**Oggetto:** Progetto di un impianto eolico, denominato "CAPELVENERE", con una potenza di 39,6 MW comprensivo delle opere di rete per la connessione ricadenti nei comuni di Sclafani Bagni (PA), Vallelunga Pratameno (CL), Villalba (CL) e Castellana Sicula (PA).

ai sensi del D.Lgs.152/2006, le seguenti osservazioni al Progetto: impianto eolico, denominato “CAPELVENERE”, con una potenza di 39,6 MW comprensivo delle opere di rete per la connessione ricadenti nei comuni di Sclafani Bagni (PA), Vallelunga Pratameno (CL), Villalba (CL) e Castellana Sicula (PA).

### 1. Analisi sulle interferenze relative al Parco eolico di Caltavuturo 2 di EGPI

Fig1. Interferenza vicinanza WTG

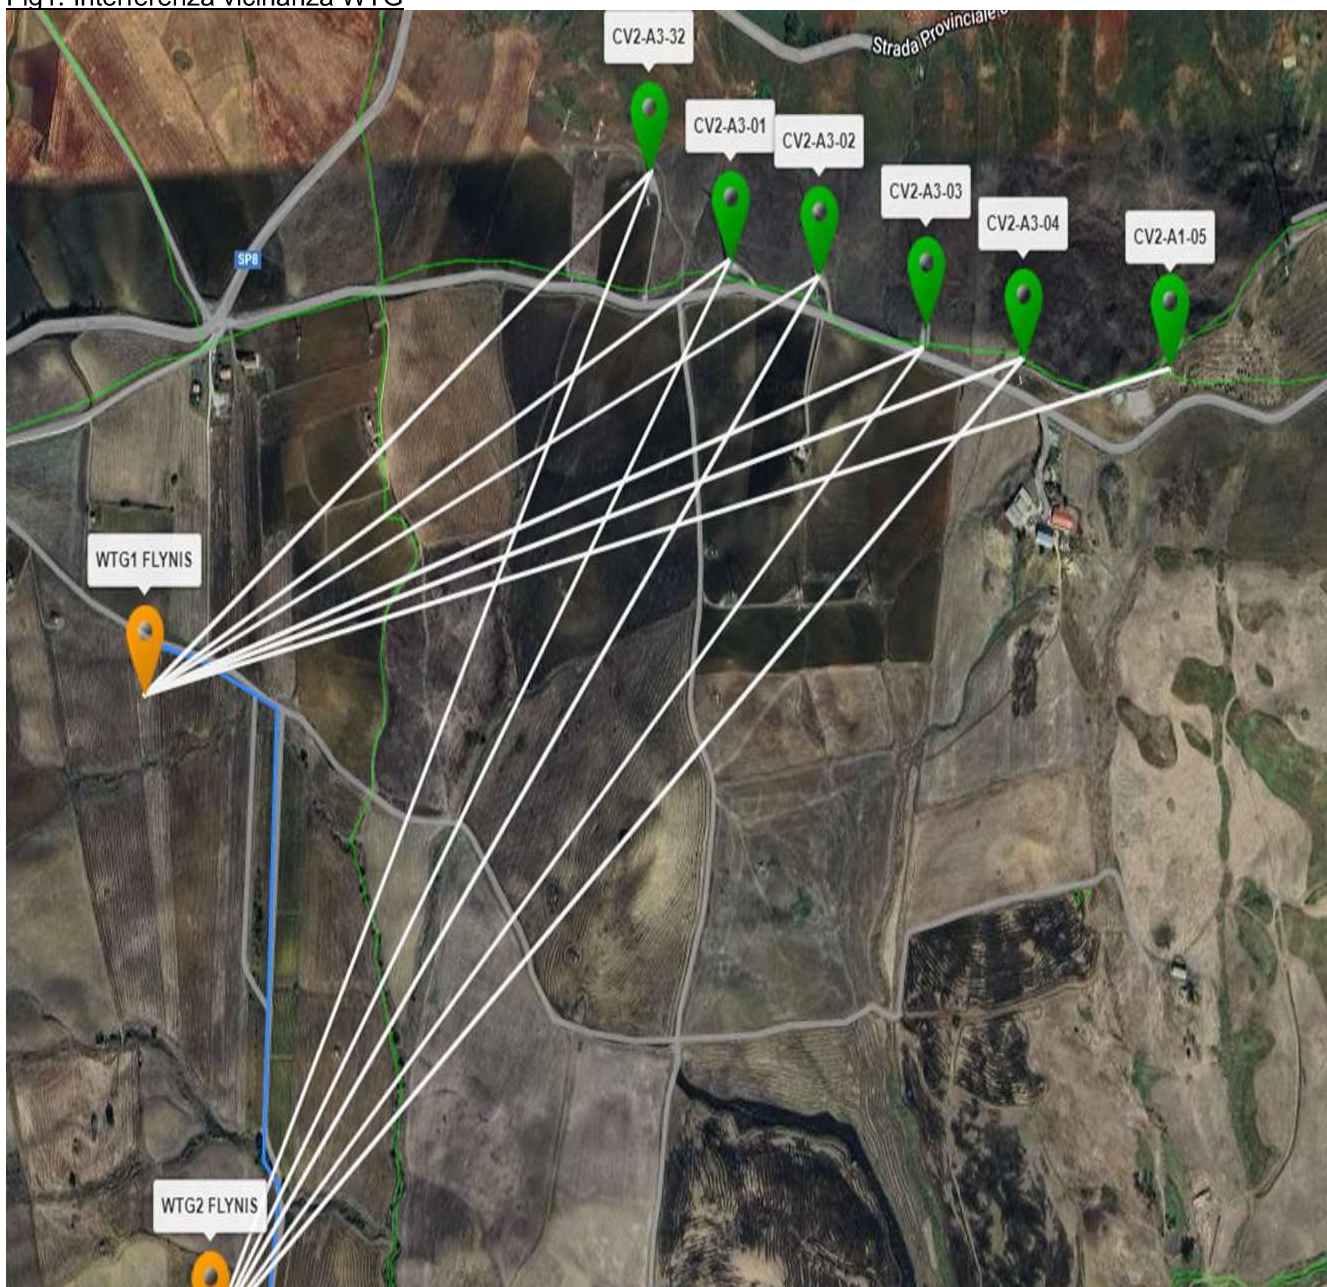
Lo sviluppo dell'impianto eolico in iter autorizzativo comprometterebbe i diritti acquisiti da EGPI circa l'esercizio dell'impianto eolico di Caltavuturo 2, in ragione delle motivazioni di seguito riportate, con riserva da parte della scrivente Società di presentare possibili motivi integrativi di opposizione. A titolo esemplificativo e non esaustivo si fa presente che l'impianto in sviluppo di cui al progetto prevede l'installazione di più aerogeneratori in prossimità di sei WTG dell'impianto eolico di cui è titolare EGPI, ed essendo le turbine proposte di dimensioni e di potenza molto elevate (esattamente circa 7 volte quelle di EGPI), da una prima analisi, emerge che la futura installazione delle stesse aumenterebbe la total TI "intensità di turbolenza", con conseguente diminuzione della producibilità dell'impianto di EGPI per effetto SCIA, aumento di costi di esercizio e riduzione della vita utile delle macchine. Nello specifico rileviamo a) distanze tra le macchine eoliche in esercizio e le macchine eoliche in progetto anche solo di un KM, b) una WTG dell'impianto eolico di EGPI è coinvolta per effetto SCIA da più macchine eoliche in progetto, come risulta da tabella sottostante, amplificando quindi gli effetti negativi sulle altre WTG. Cfr fig .1

Competitor.CODE	WTG Enel	Distanza_km	Competitor.CODE	WTG Enel	Distanza_km
WTG 1	A3-32	1,005027385	WTG 2	A3-32	1,451316434
	A3-01	1,053248311		A3-01	1,427707078
	A3-02	1,176220299		A3-02	1,505072675
	A3-03	1,308802669		A3-03	1,57225384
	A3-04	1,441193506		A3-04	1,660675579
	A3-05	1,668660203
